Modulo per la presentazione delle osservazioni per i piani/programmi/progetti sottoposti a procedimenti di valutazione ambientale di competenza statale

ID: 10376 Progetto di un impianto eolico, denominato "Paceco Wind", composto da n. 15 aerogeneratori

OSSERVAZIONE PRESENTATA DALLA SCRIVENTE SOCIETA' PER LE INTERFERENZE CHE IL PROGETTO EOLICO "PACECO WIND" POTREBBE GENERARE NEI CONFRONTI DEL PROGETTO AGRIVOLTAICO "PCC-PV01-02" (CODICE PROCEDURA 1508) IN CAPO ALLA SCRIVENTE SOCIETA':

PAC01

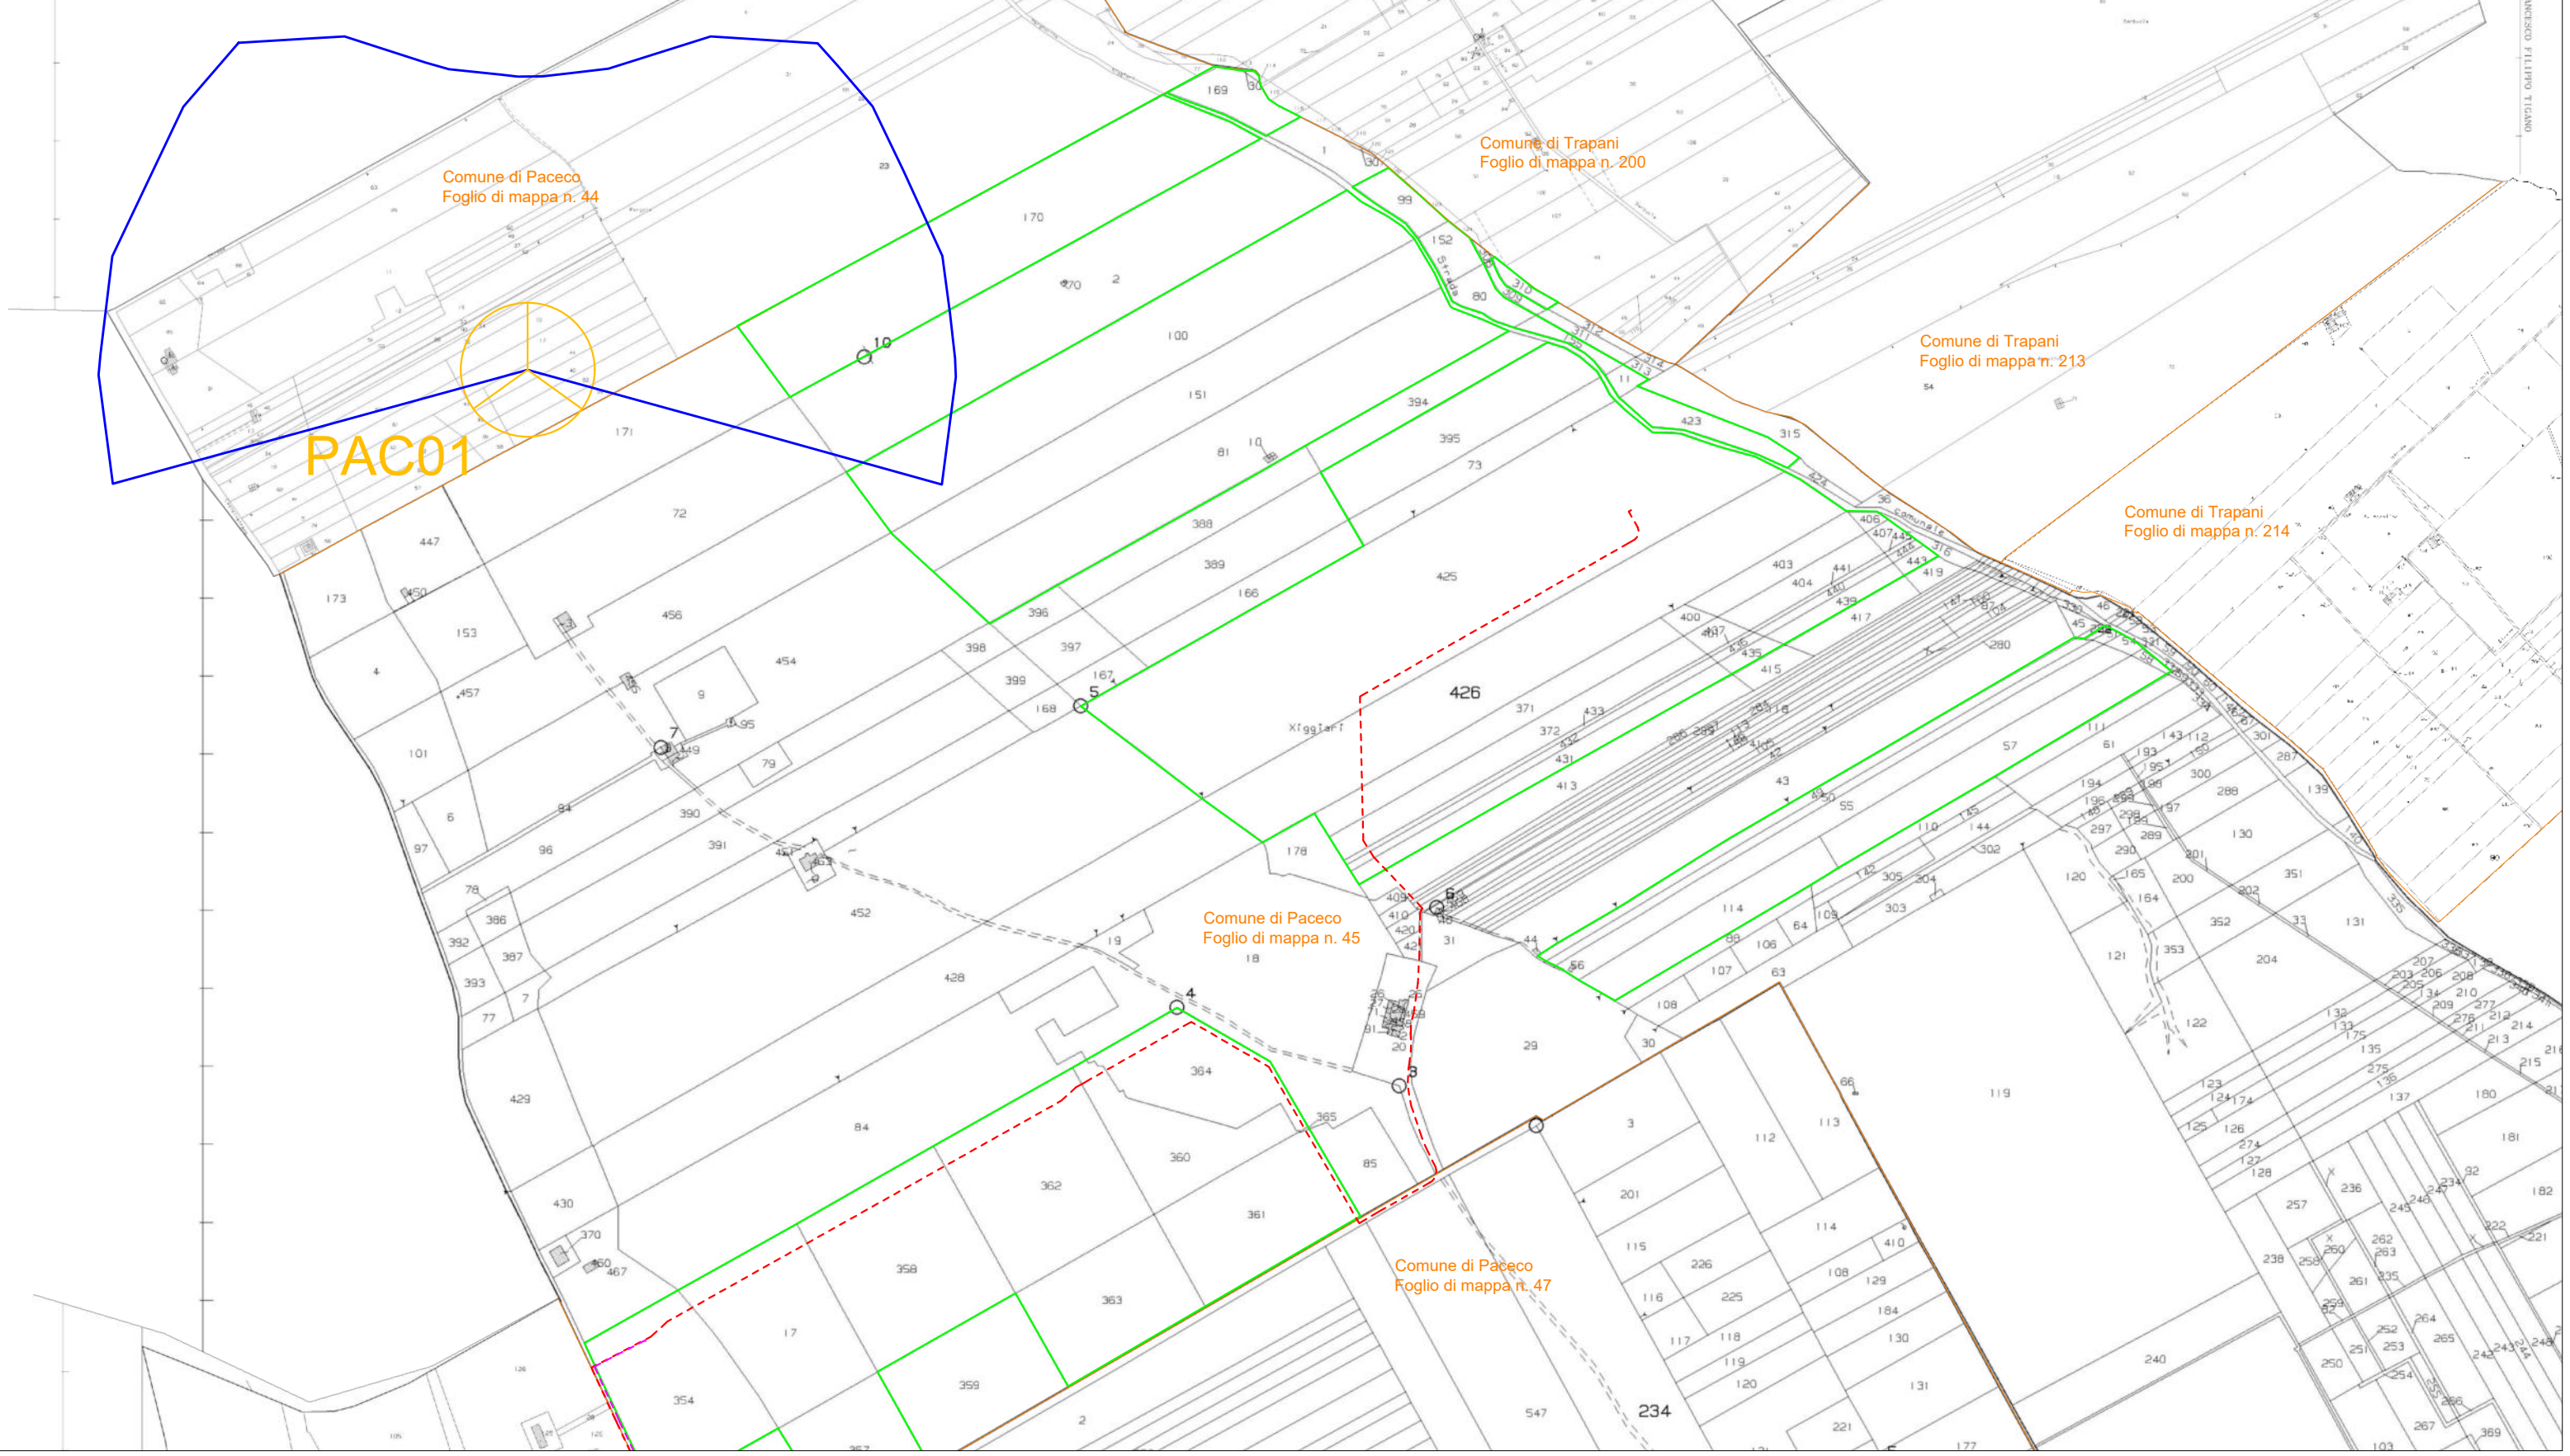
Con la presente segnaliamo che 1 aerogeneratore dei 15 proposti, denominato "PAC01", è localizzato in prossimità dell'area di impianto del ns progetto agrivoltaico PCC-PV01-02, e più precisamente a circa 290 m ad ovest dell'area di impianto PCC-PV01, e interferisce con lo stesso. Difatti la ridotta distanza tra l'area di impianto del ns progetto PCC-PV01-02 e l'aerogeneratore PAC01 fa sì che l'ombreggiamento generato da quest'ultimo aerogeneratore interessi i moduli fotovoltaici posizionati nell'area di impianto PCC-PV01, determinando così una riduzione della producibilità del ns impianto.

Si chiede pertanto alla società Paceco S.r.L. di delocalizzare l'aerogeneratore PAC01, oggetto dell'interferenza con il ns progetto agrivoltaico "PCC-PV01-02".
